FG-2201-NHB-A-BA-RT07-02

Referência: Segurança e estabilidade dos depósitos de resíduos sólidos – DRS1 e DRS2**Local:** Barcarena – PA

RELATÓRIO TÉCNICO DE AVALIAÇÃO DA DENSIDADE DE DRENAGEM DO DRS1

**AUDITORIA DE SEGURANÇA E
ESTABILIDADE DOS DEPÓSITOS DE
RESÍDUOS SÓLIDOS DRS1 E DRS2**

Figura 7.6 – Gráfico com o histórico de leituras da Seção A (PIMENTA DE AVILA, 2022)

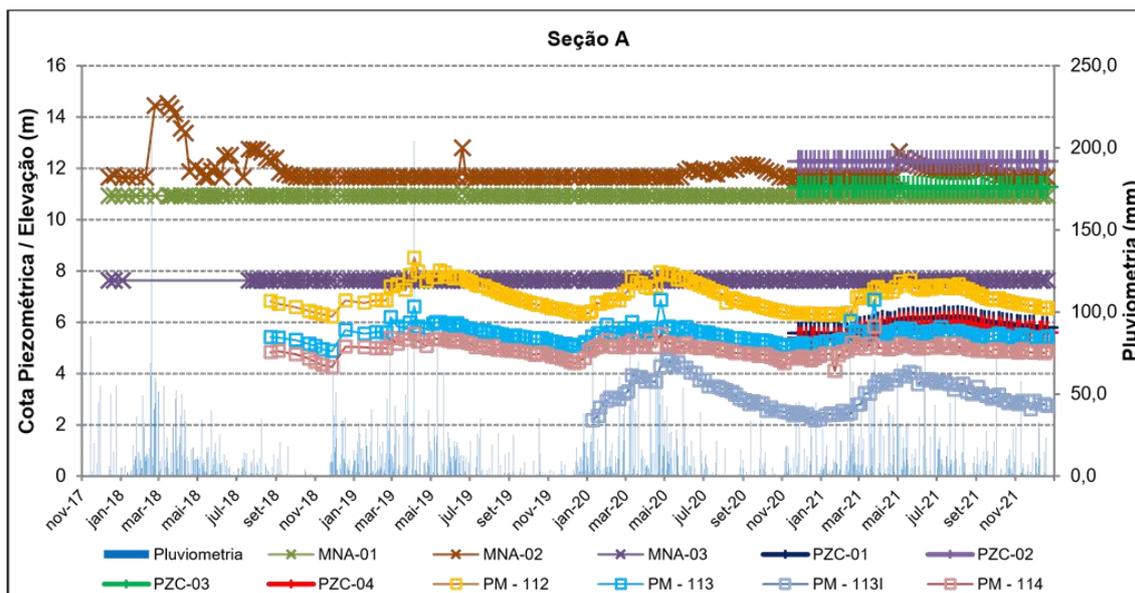
Como se pode observar na Figura 7.6, os níveis dos MNA's e PZ's da Seção A se mantiveram abaixo do nível do terreno natural no período analisado (a partir de 2018), exceto MNA-02 que apresentou leituras um pouco mais elevadas em fevereiro e abril de 2018, porém desde então suas leituras se mantem abaixo da cota do terreno.

Figura 7.11 – Gráfico com o histórico de leituras da Seção B (PIMENTA DE AVILA, 2022)

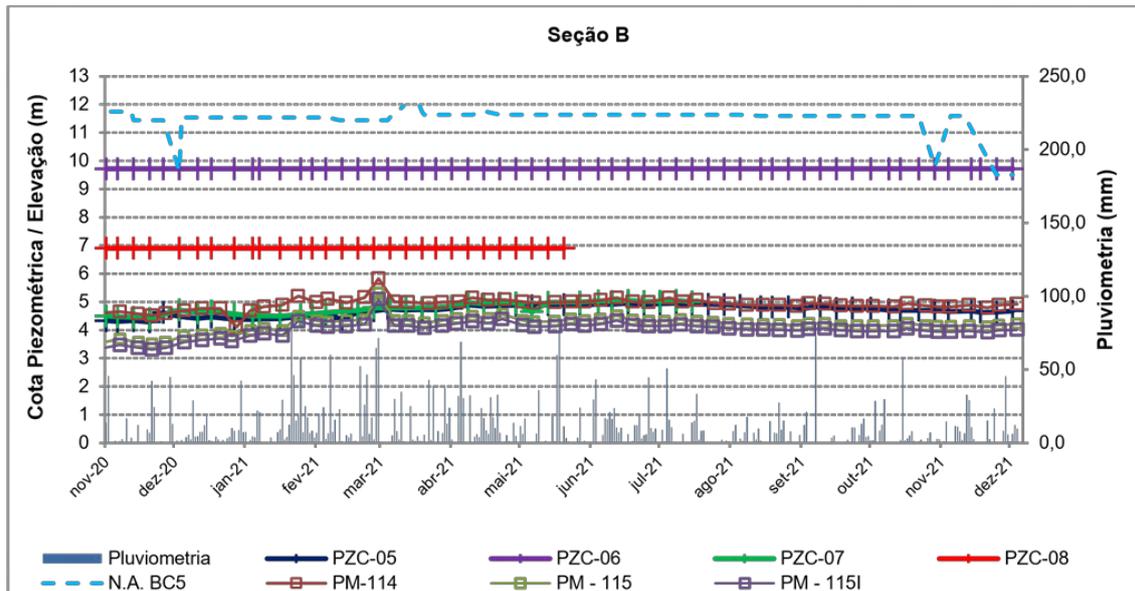
Como se pode observar na Figura 7.11, as leituras do piezômetro se mantiveram abaixo da cota do terreno natural durante o período analisado (a partir de novembro/2020), mesmo nos meses que registraram precipitações elevadas.

Figura 7.14 – Gráfico com o histórico de leituras da Seção C (PIMENTA DE AVILA, 2022)

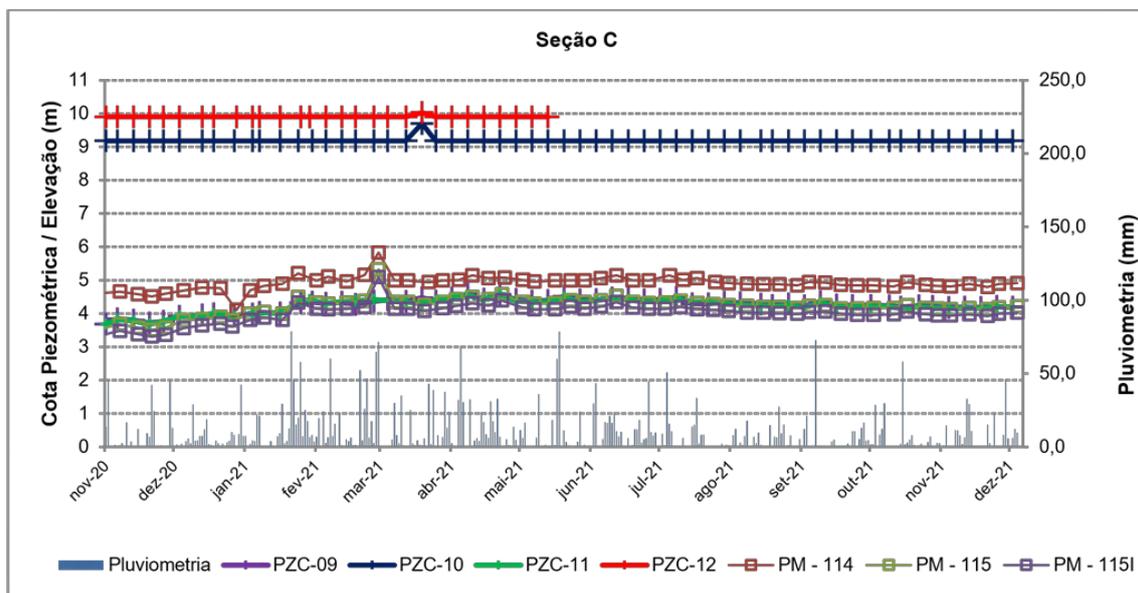
Como se pode observar na Figura 7.14, as leituras do piezômetro se mantiveram abaixo da cota do terreno natural durante o período analisado (a partir de novembro/2020), mesmo nos meses que registraram precipitações elevadas. Apenas os piezômetros PZC-

Figura 7.26 – Gráfico com o histórico de leituras da Seção F (PIMENTA DE AVILA, 2022)

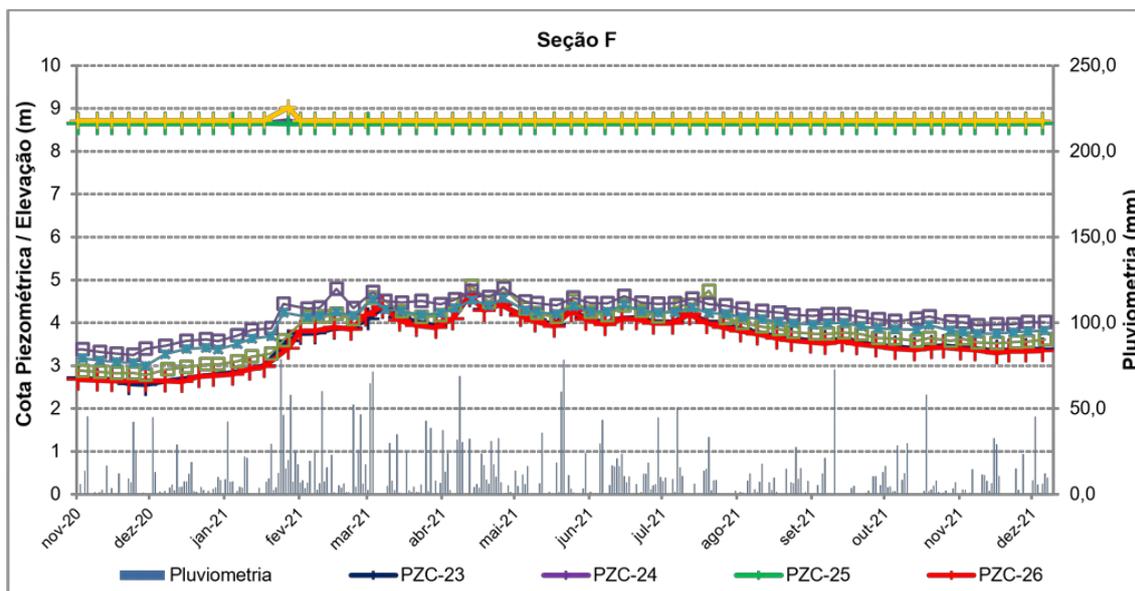
Como se pode observar na Figura 7.26, as leituras dos PZ's da Seção F instalados acima da cota do terreno natural permaneceram secos durante o período analisado (a partir de novembro/2020), exceto em uma leitura de fevereiro/2021 quando foram registrados picos de 6 cm e 31 cm nos piezômetros PZC-24 e PZC-27, respectivamente.

Figura 7.32 – Gráfico com o histórico de leituras da Seção H (PIMENTA DE AVILA, 2022)

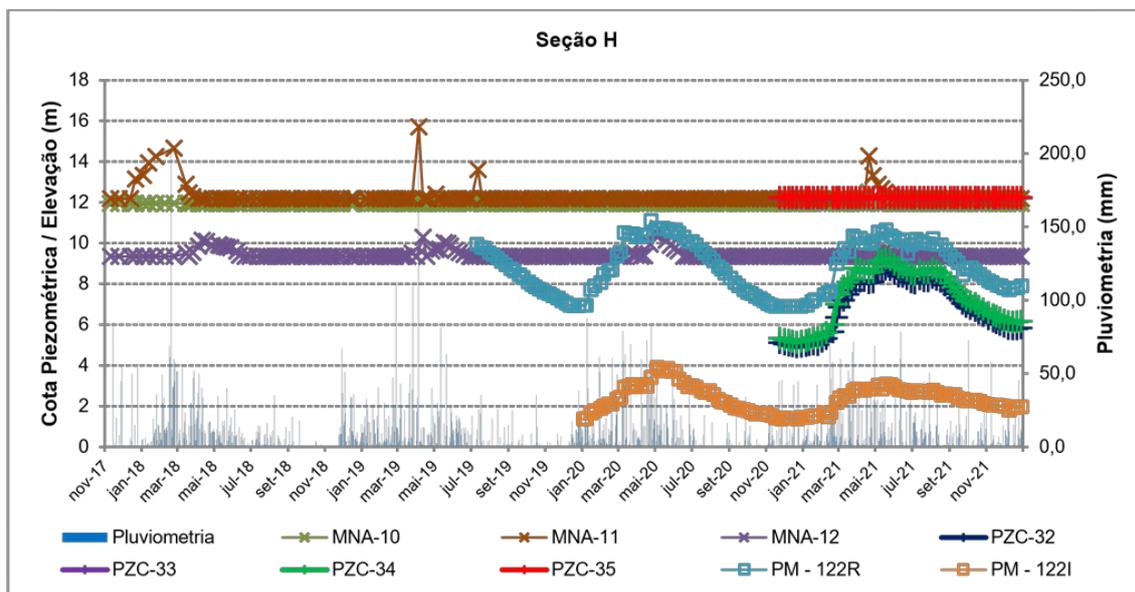
Como se pode observar na Figura 7.32, as leituras dos MNA's e PZ's da Seção H instalados acima da cota do terreno natural permaneceram secos durante o período

Figura 7.43 – Histórico de leituras do nível das bacias de controle (PIMENTA DE AVILA, 2022)

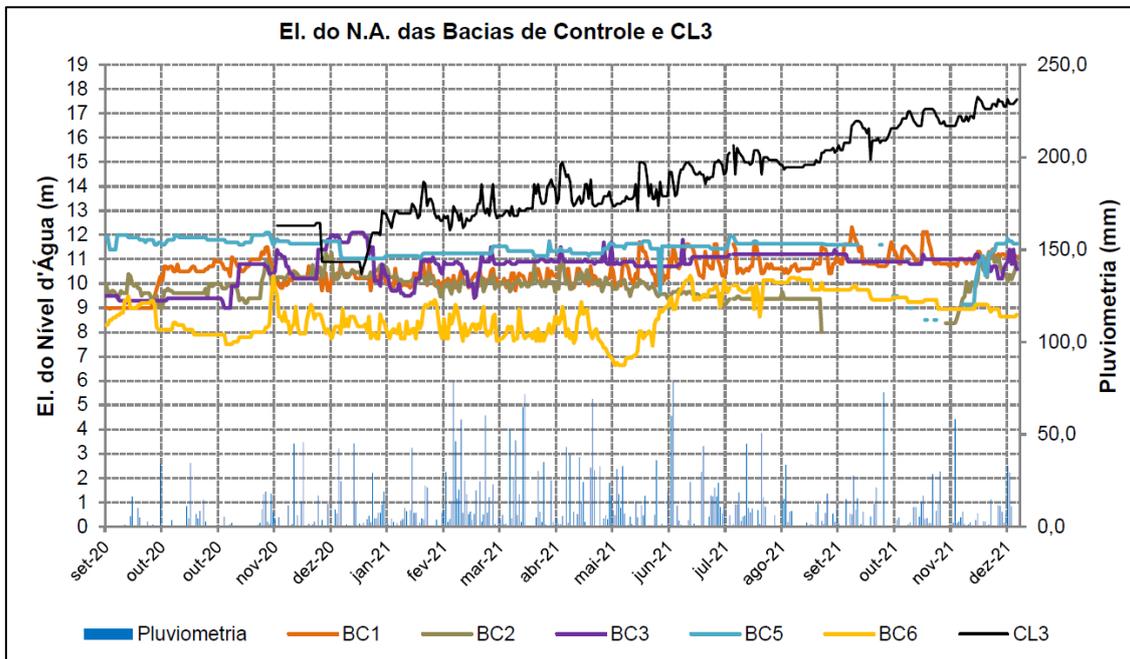
De acordo com os documentos consultados, elaborados pela consultoria PIMENTA DE ÁVILA, houve a manutenção da borda livre de 1,0m mesmo nos dias de maior incidência pluviométrica. Ademais, nota-se o aumento gradual do nível da CL3 nos últimos meses, atingindo a El. 17,60 m na sua leitura mais recente, tendo alcançado a cota da soleira dos rápidos (El. 17,50 m), isto é esperado devido à contínua deposição de resíduos sobre o depósito, mais especificamente na CL3.

Figura 7.44 – Histórico de leituras do nível dos poços de monitoramento (PIMENTA DE AVILA, 2022)

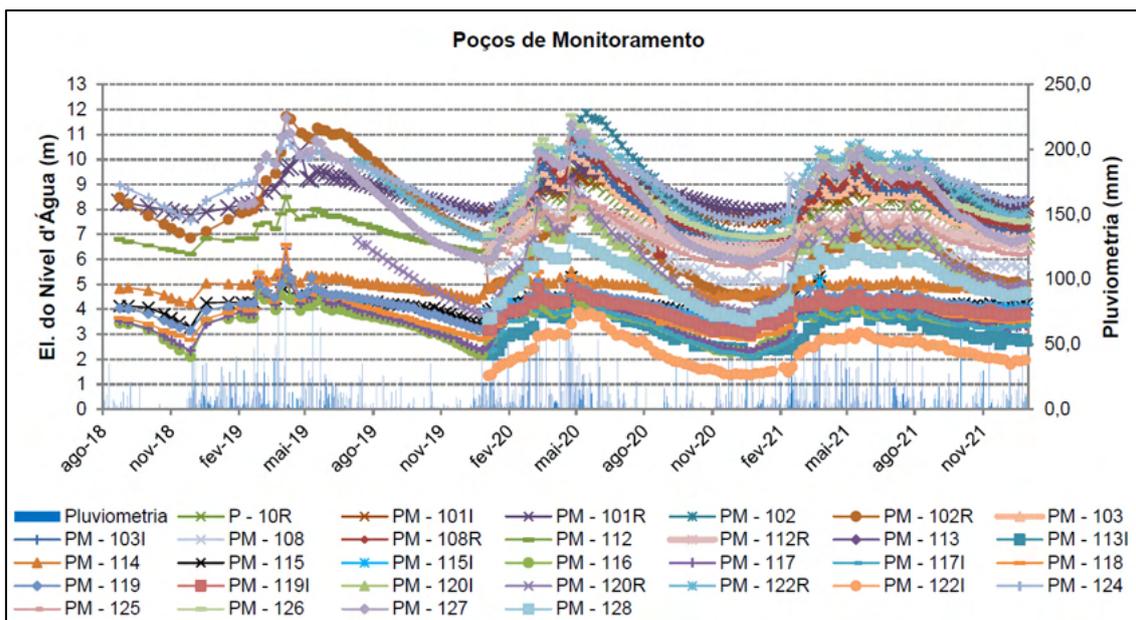
Os níveis de água observados nos poços de monitoramento são condizentes com a pluviometria como era de se esperar em uma situação normal. Entretanto, a análise apenas do nível freático não é capaz de indicar se ocorre contaminação devido a falha do sistema de impermeabilização. Por este motivo é realizado também o
